いわき市都市計画河川の変更
【いわき市復興整備計画（福島県決定）】

都市計画河川中 3 号諏訪川を次のように変更する。

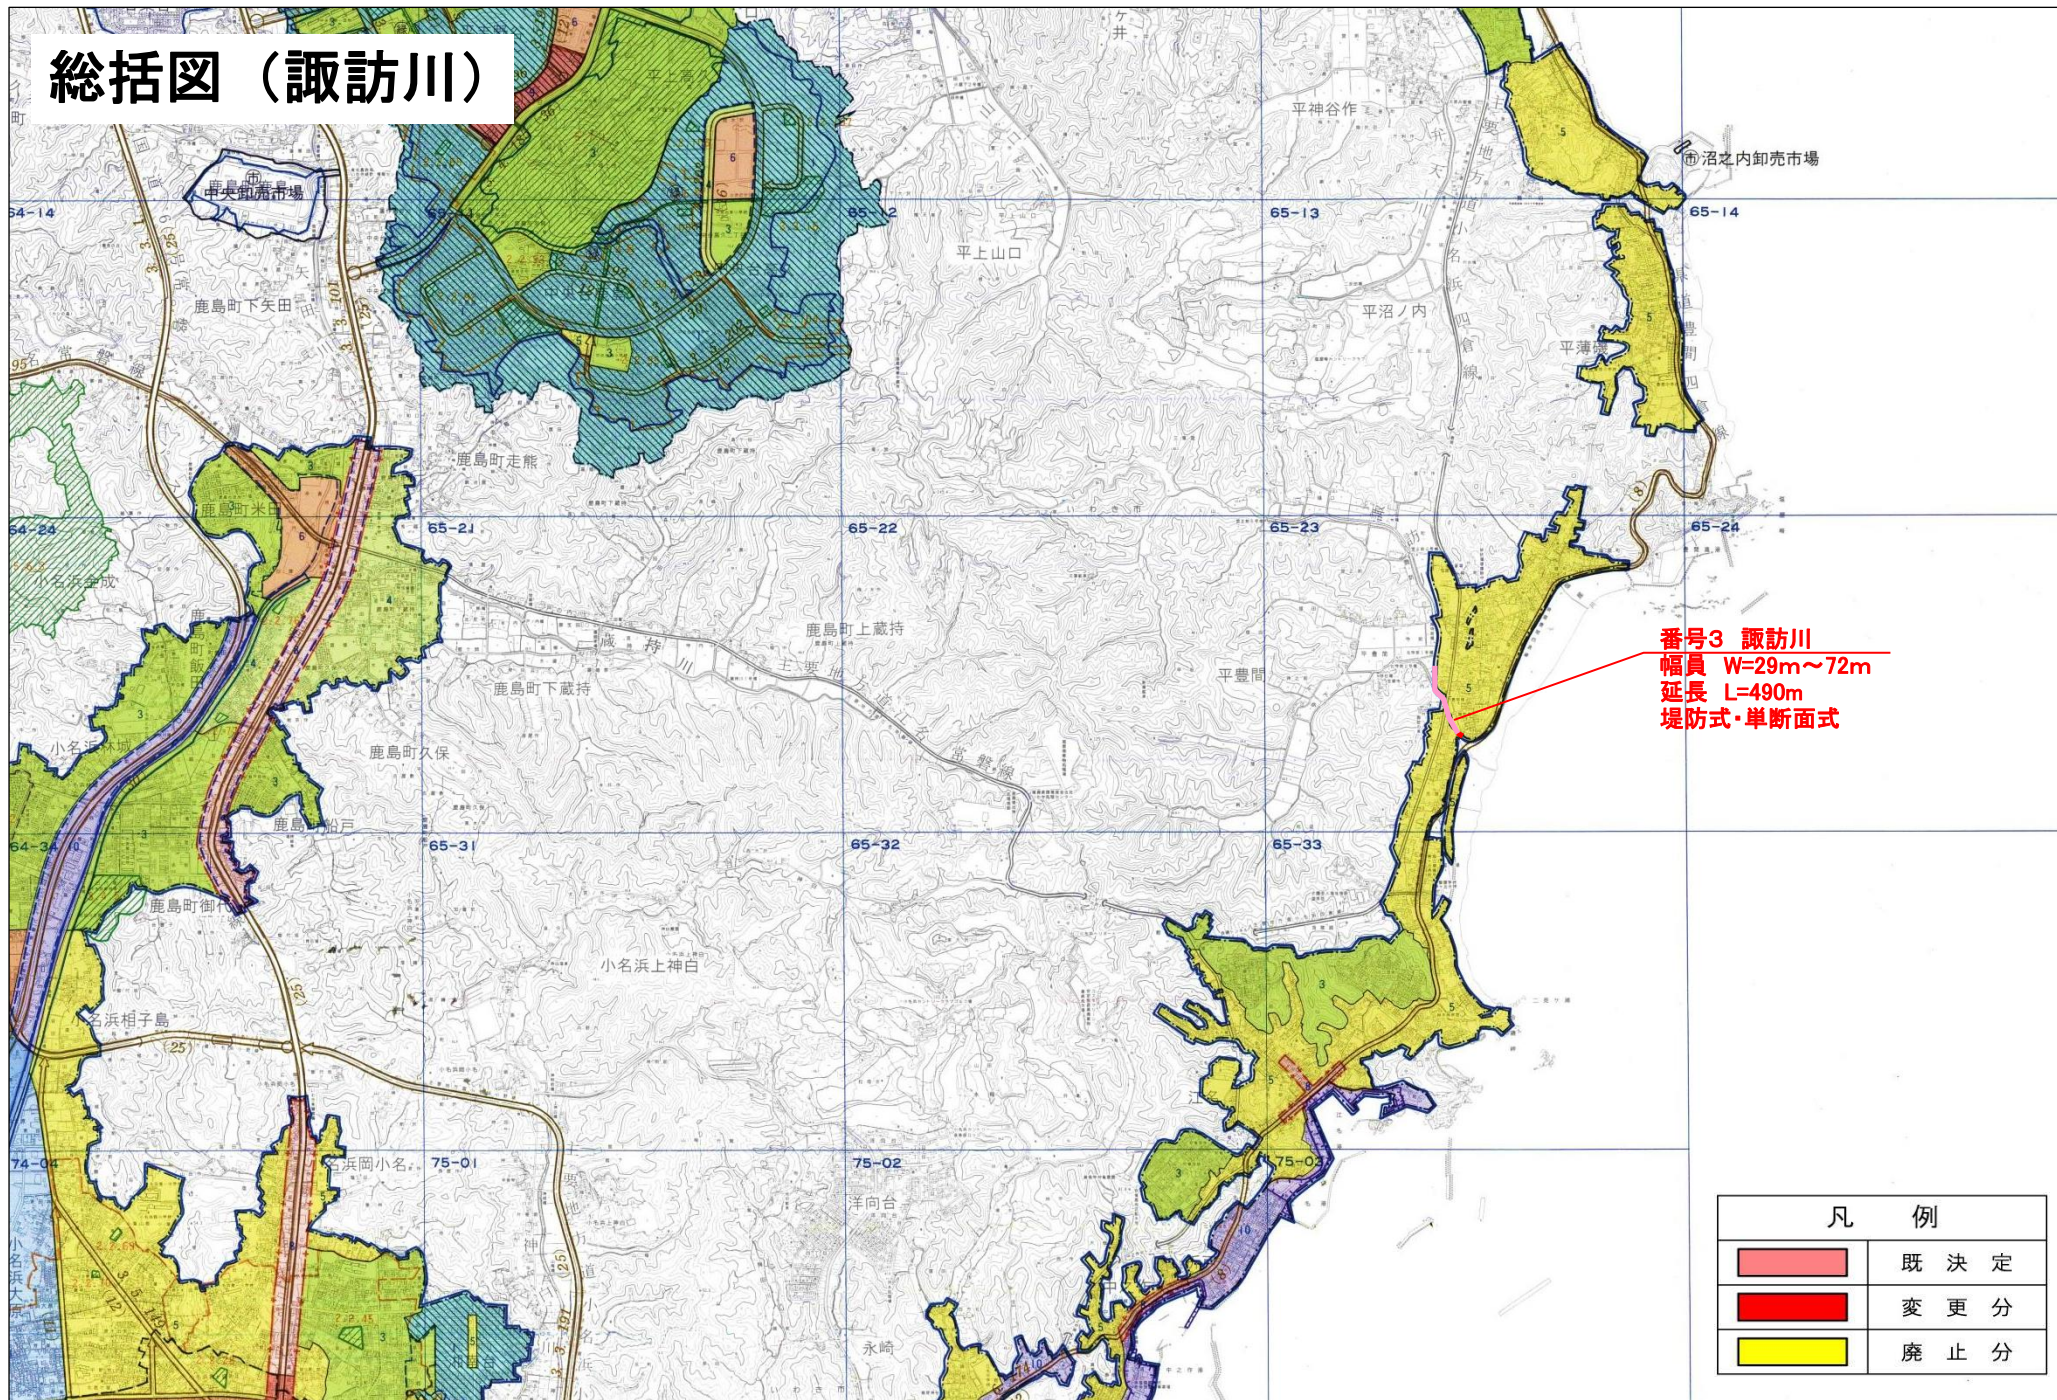
名称		位置		区域		構造	備考
番号	河川名	起点	終点	幅員	延長		
3	諏訪川	左岸 いわき市平豊 間字塩場	左岸 いわき市平豊 間字下ノ内	29m ～ 72m	約 490m	堤防式 単断面 式	2 級河川
		右岸 いわき市平豊 間字塩場	右岸 いわき市平豊 間字下ノ内

「区域は計画図表示のとおり」

当該河川のある豊間地区は、河川堤防や海岸堤防を含め、地域全体が被災していることから、堤防の災害復旧にあたり、防災機能の向上を図るため、法線及び構造の見直しを実施しているが、このたび、詳細設計の完了に伴い、左岸部において当初、海岸堤防として復旧する予定であった箇所を河川堤防として整備することとなったこと、更には、現地精査の結果、当初確認していた地盤線について、現況に差異があることが判明し、河川堤防裏法基礎の根入位置に変動が生じ、都市計画決定区域の変更が必要となったことから、復興整備計画に記載し、本案のとおり変更しようとするものである。
